TRANS/WP.29/2003/37
4 avril 2003

**PROPOSITION DE PROJET DE COMPLÉMENT 15 A LA SÉRIE 04 D'AMENDEMENTS
AU RÈGLEMENT No 16**

(Ceintures de sécurité)

Transmis par le Groupe de travail de la sécurité passive (GRSP)

Figure 1 – Dimensions de l'enveloppe ISO/F3 pour DRE grande hauteur face à la route (hauteur 720 mm) – CLASSE DE TAILLE ISOFIX A

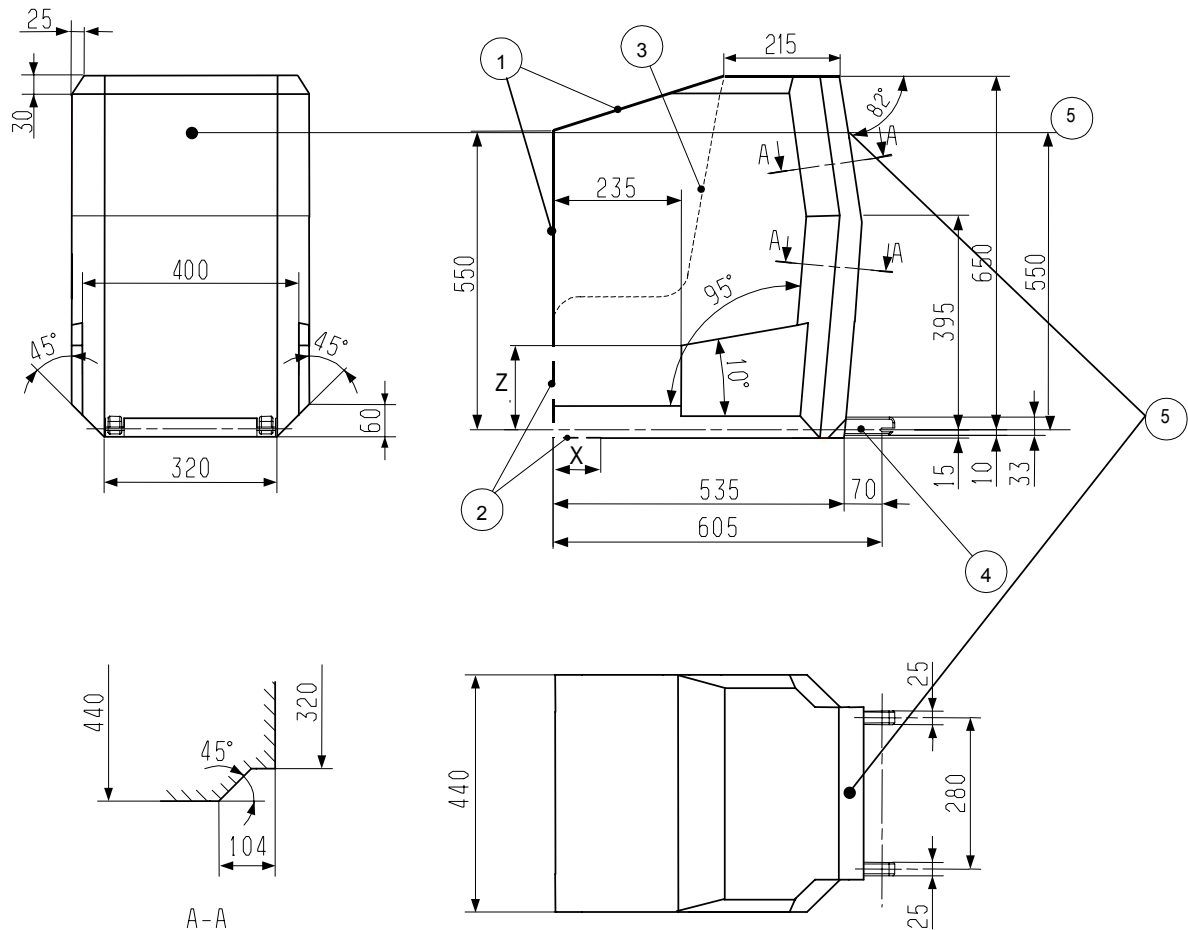
4.1. Enveloppe du DRE grande hauteur face à la route.

- 1 Limites directionnelles en avant et vers le haut
- 2 Le trait délimite la zone où une jambe de force, ou dispositif similaire, peut saillir
- 3 N/A
- 4 Des spécifications supplémentaires de la zone du connecteur figurent dans le Règlement No 44

Figure 2 – Dimensions de l'enveloppe ISO/F2 pour DRE hauteur réduite face à la route, (hauteur 650 mm) – CLASSE DE TAILLE ISOFIX B

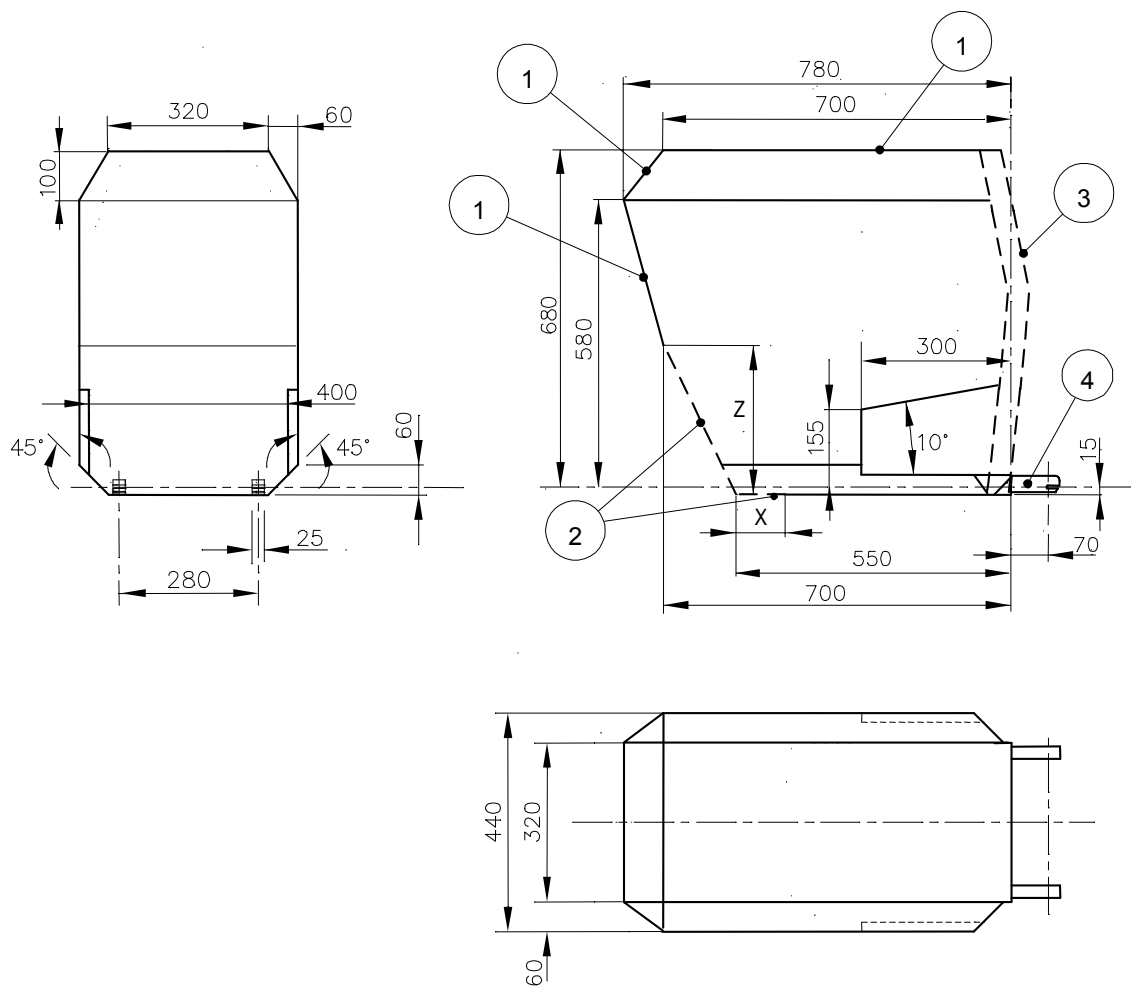
4.2. Enveloppe du DRE hauteur réduite face à la route.

- 1 Limites directionnelles en avant et vers le haut
- 2 Le trait délimite la zone où une jambe de force, ou dispositif similaire, peut saillir
- 3 Forme de SIRE pour positionnement Règlement No 14
- 4 Des spécifications supplémentaires de la zone du connecteur figurent dans le Règlement No 44
- 5 Attache pour fixation supérieure ISOFIX

Figure 3 – Dimensions de l'enveloppe ISO/R3 pour DRE grande taille dos à la route.
CLASSE DE TAILLE ISOFIX C

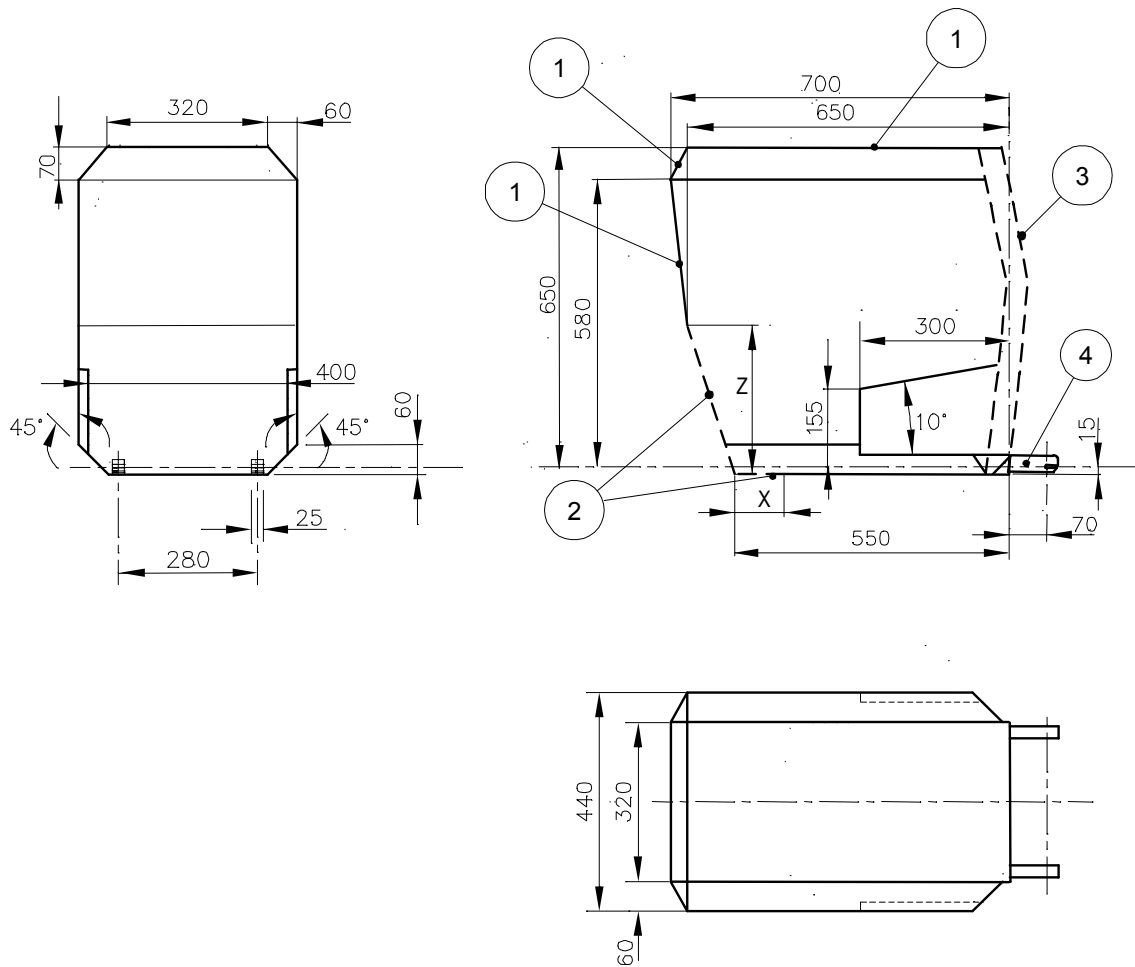
4.3. Enveloppe du DRE grande taille dos à la route.

- 1 Limites directionnelles en avant et vers le haut
- 2 Le trait délimite la zone où une jambe de force, ou dispositif similaire, peut saillir
- 3 La limitation vers l'arrière (sur la droite du dessin) est donnée par l'enveloppe face à la route de la Figure 2
- 4 Des spécifications supplémentaires de la zone du connecteur figurent dans le Règlement No. 44

Figure 4 – Dimensions de l'enveloppe ISO/R2 pour DRE taille réduite dos à la route – CLASSE DE TAILLE ISOFIX D

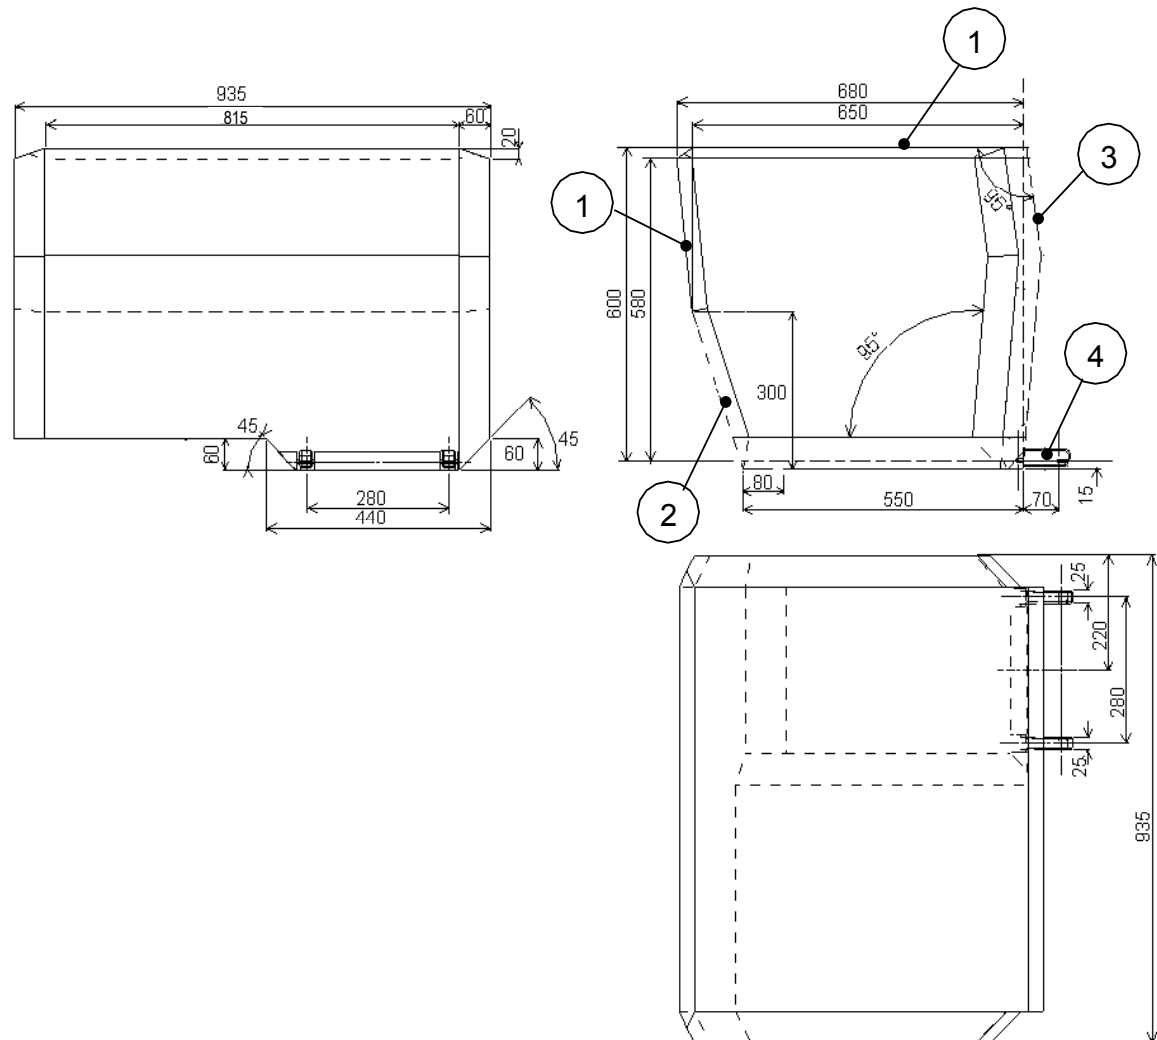
4.4. Enveloppe du DRE taille réduite dos à la route.

- 1 Limites directionnelles en avant et vers le haut
- 2 Le trait délimite la zone où une jambe de force, ou dispositif similaire, peut saillir
- 3 La limitation vers l'arrière (sur la droite du dessin) est donnée par l'enveloppe face à la route de la Figure 2
- 4 Des spécifications supplémentaires de la zone du connecteur figurent dans le Règlement No 44
